# 改善箇所説明図

(大型ウイングルフ車両)

(油圧ユニット内部配線)

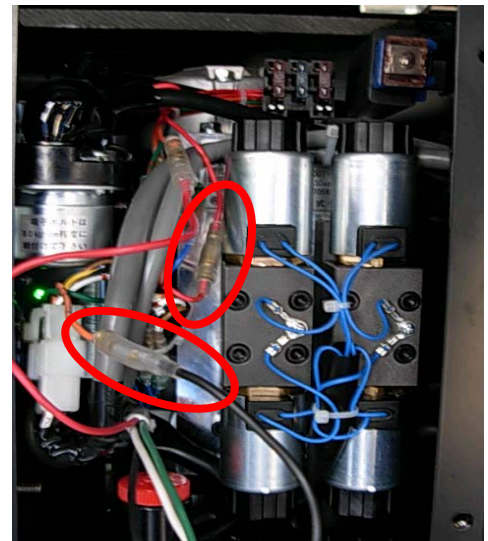
注:  内は誤配線部分を示す

大型ウイングルフ車両において、ウイングを上下に開閉するための油圧ユニット内の配線を誤って結線したため、コンピューターに「スロースタート・スローストップ」動作が記憶されていないものがある。そのため、当該機能が作動しないものがある。

全車両、油圧ユニット内配線の結線を正規配線に戻し、コンピューターを再設定する。
